Vous avez bien voulu nous associer à la révision du Plan de Prévention des Risques d'inondations (PPRi) de Biot et nous vous en remercions.

CONTRIBUTION AU PLAN DE PREVENTION DES RISQUES INONDATION DE BIOT

Chambre de Commerce et d'Industrie Nice Côte d'Azur

Secteur Biot 3000 / Verrerie

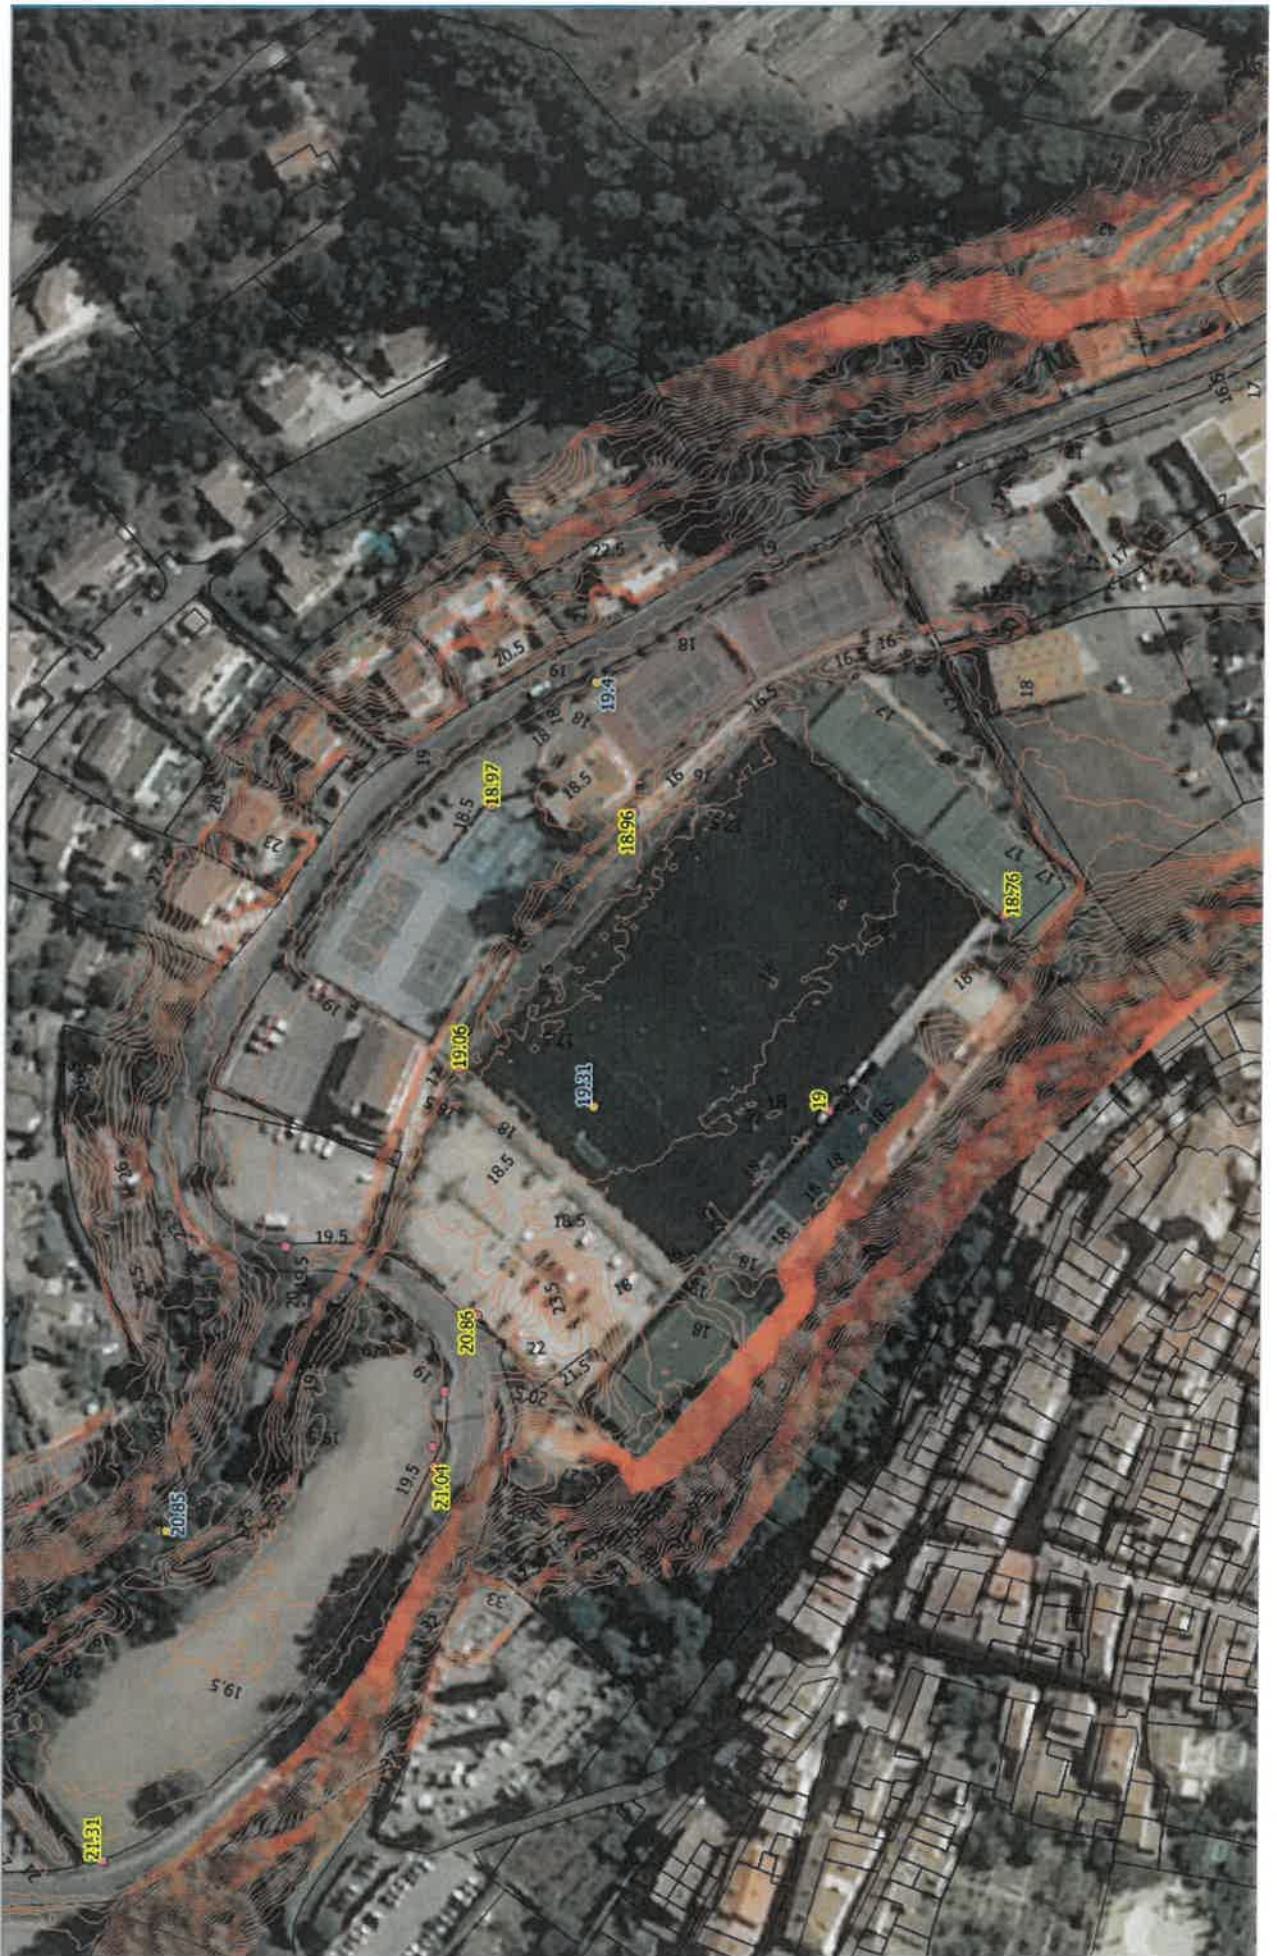
Le MNT LIDAR 2012 (1m) et donc le 5m qui est construit sur la même donnée présentent des zones non cohérentes avec la réalité du terrain naturel. Cela impacte localement la précision du calcul de la hauteur d'inondation. Ce qui est plus inquiétant, c'est son utilisation sans validation (même à postériori) pour le tracé des zones d'aléa. La bosse de 5m se situe sur le parking où se tiennent les réunions publiques sur le PPRI. Tout le monde constate qu'il est horizontal. Ci après la carte d'aléa au 1/2000 montrant comment le tracé (zone rouge) s'appuie sur la bosse. L'image suivante est réalisée sur la photo aérienne.

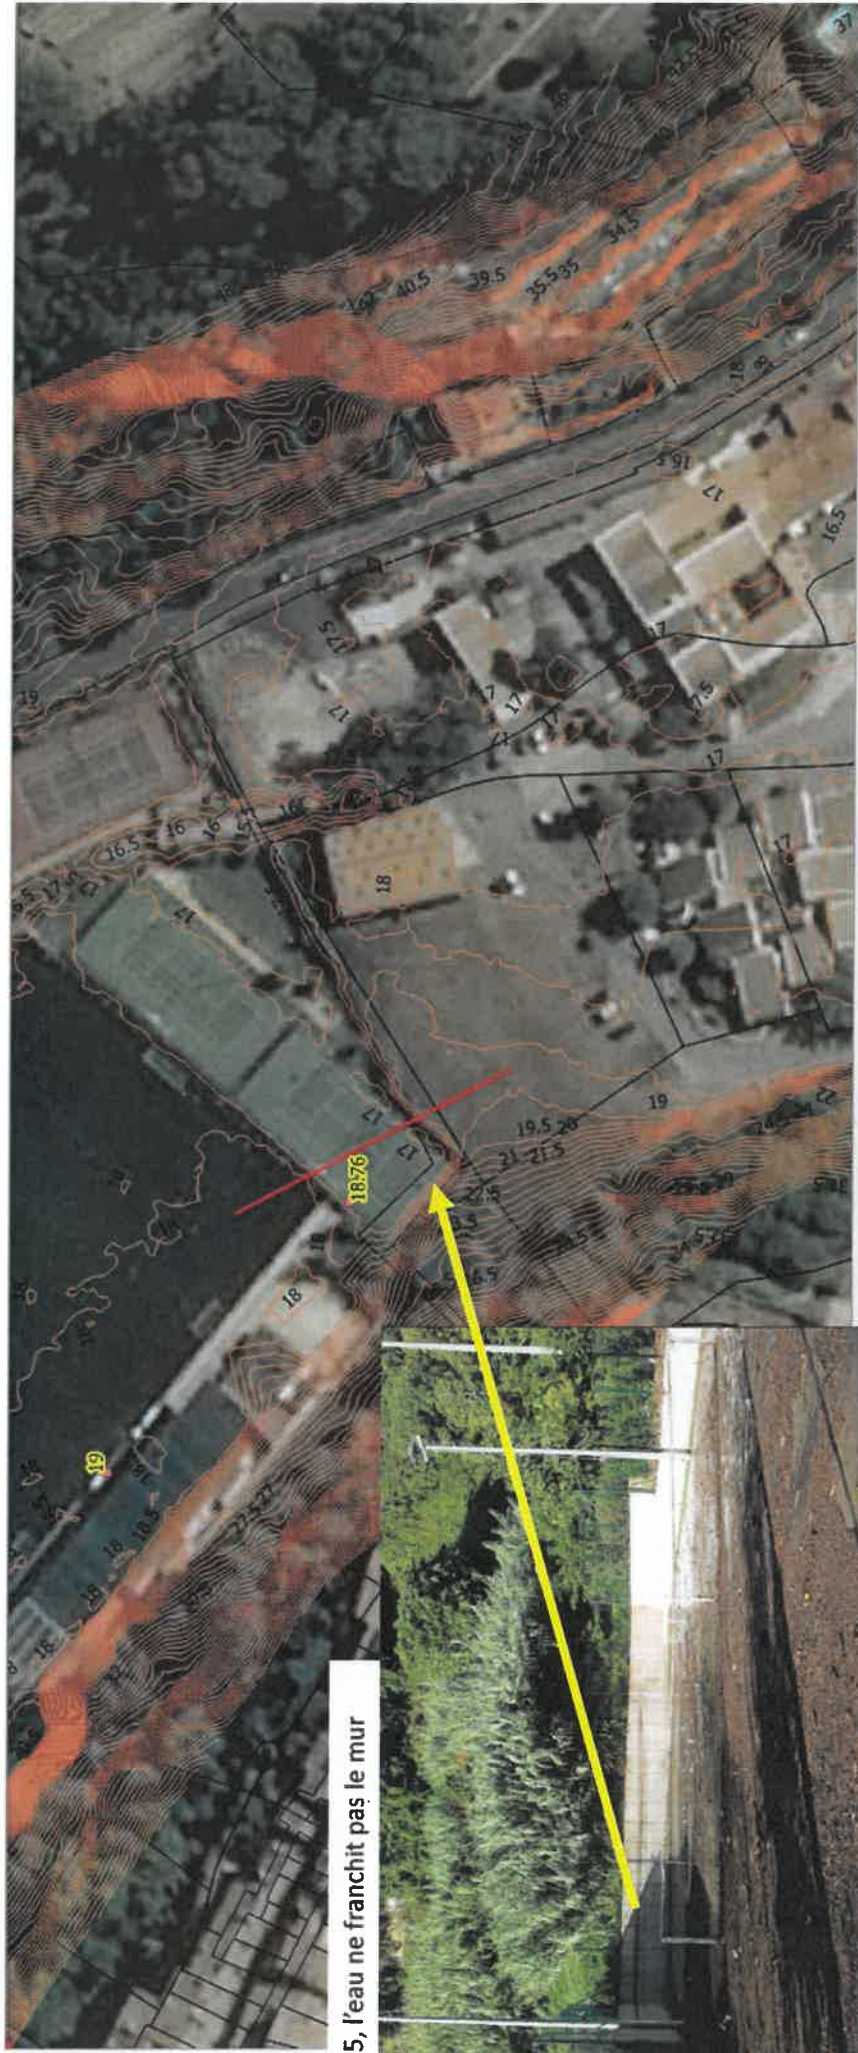
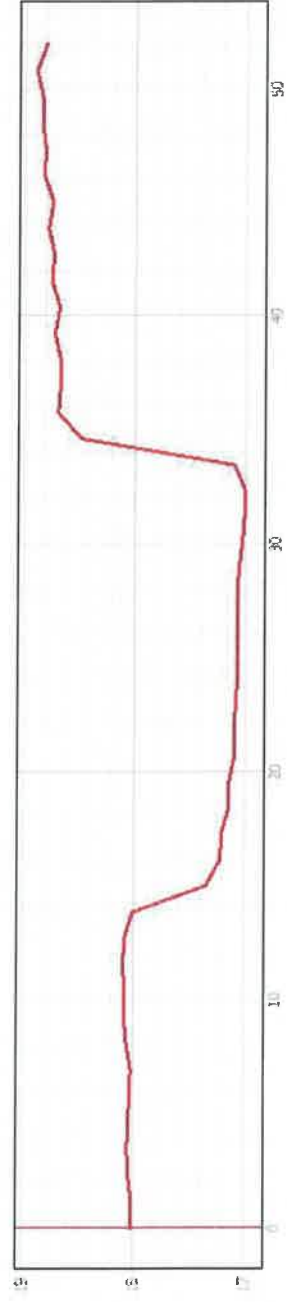
PHE 2015, l'eau ne franchit pas le mur

19.05 maximum

16.84 minimum

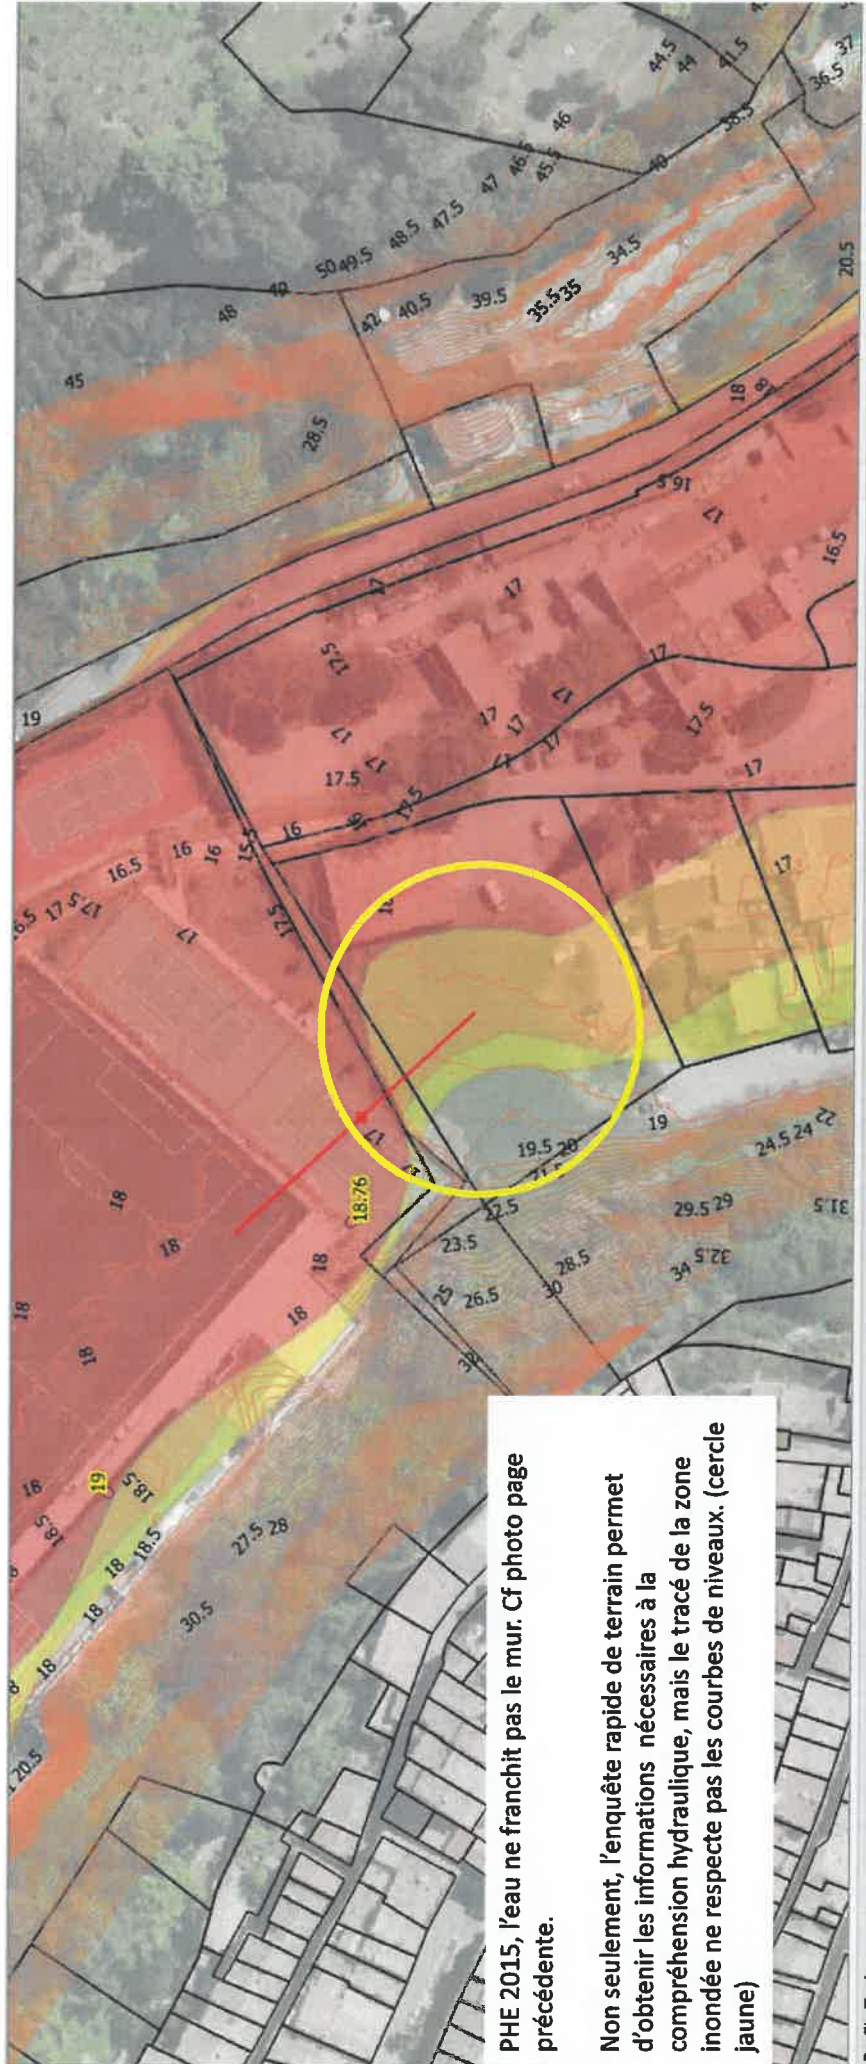
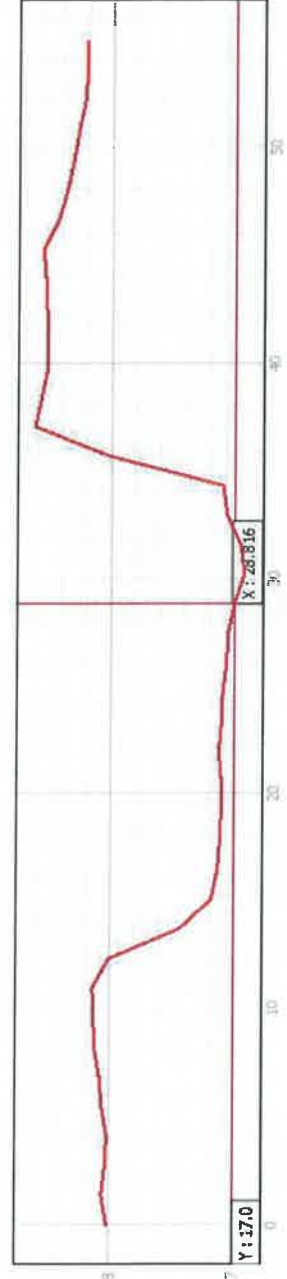
PHE 2015, l'eau ne franchit pas le mur. Cf photo page précédente.

Non seulement, l'enquête rapide de terrain permet d'obtenir les informations nécessaires à la compréhension hydraulique, mais le tracé de la zone inondée ne respecte pas les courbes de niveaux. (cercle jaune)

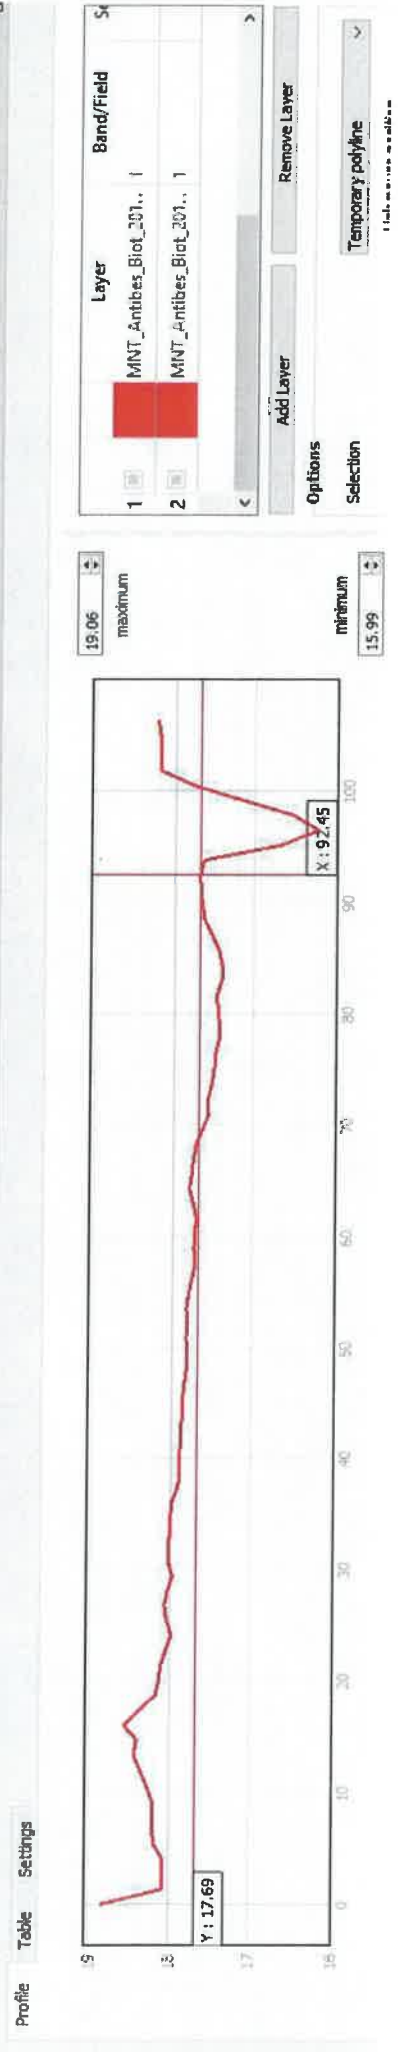
Le terrain de sport est à priori peu pentu par définition.

La parcelle est presque plane, La zone inondée va jusqu'au fond. La route au nord n'est pas submergée.

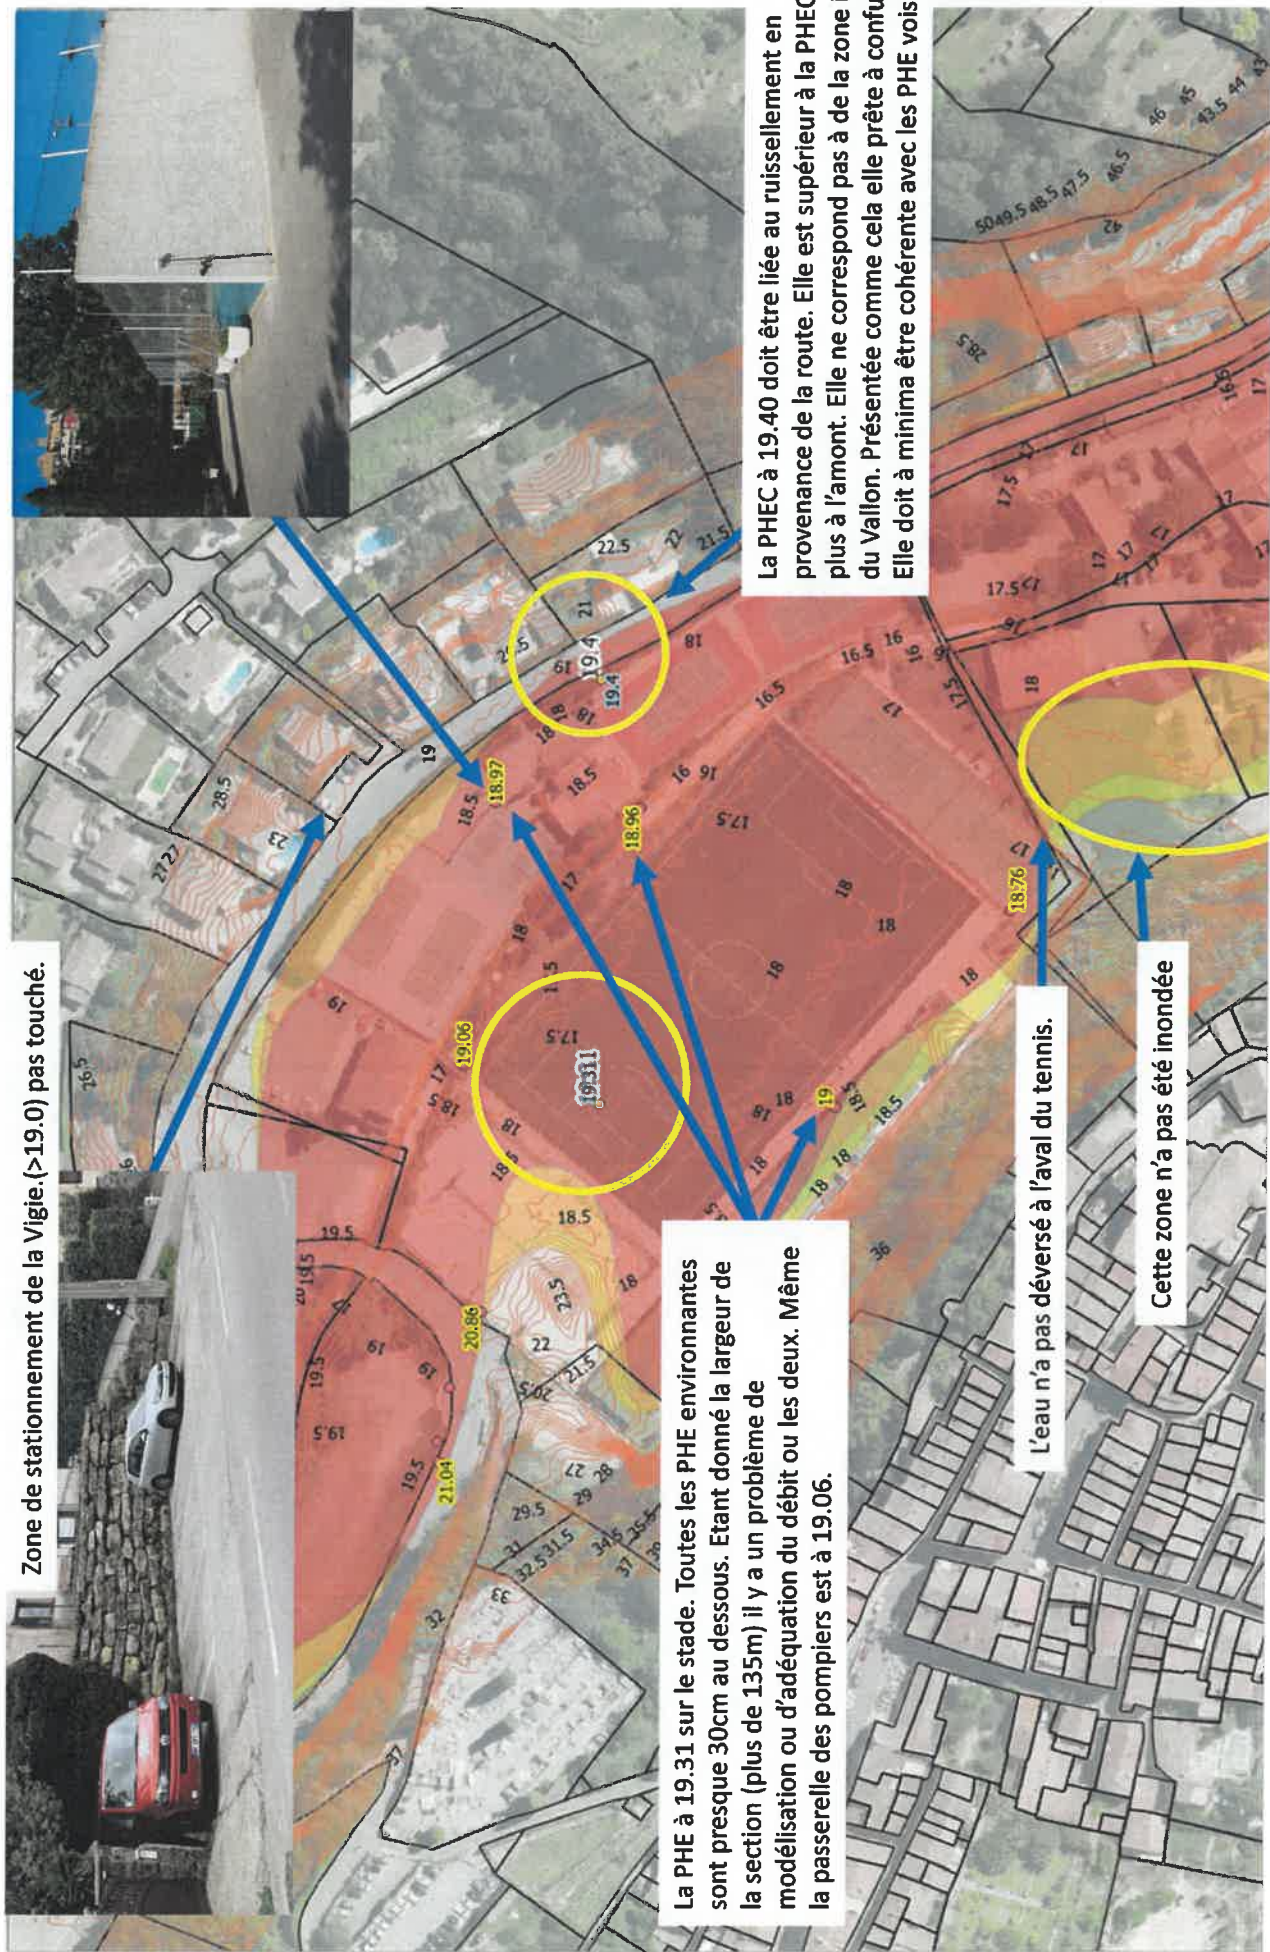
Il n'y a pas de bosse. Le mur bloque les écoulements

Un pompier s'est réfugié sur le grand mat blanc. 1m d'eau et du fort courant devant la caserne.

Une conductrice s'est engagée en début d'épisode sur l'ouvrage. La voiture a été emportée. La balustrade était une barrière amovible en attendant une réparation. Elle n'a pas retenu le véhicule qui est parti dans le Vaillon. La voiture s'est bloquée dans la passerelle et la conductrice sauvée par les pompiers avant que la voiture ne coule

Zone de stationnement de la Vigie (>19.0) pas touché.

La PHE à 19.31 sur le stade. Toutes les PHE environnantes sont presque 30cm au dessous. Etant donné la largeur de la section (plus de 135m) il y a un problème de modélisation ou d'adéquation du débit ou les deux. Même la passerelle des pompiers est à 19.06.

La PHE à 19.40 doit être liée au ruissellement en provenance de la route. Elle est supérieur à la PHEC 19.31 plus à l'amont. Elle ne correspond pas à de la zone inondée du Vallon. Présentée comme cela elle prête à confusion. Elle doit à minima être cohérente avec les PHE voisines.

L'eau n'a pas déversé à l'aval du tennis.
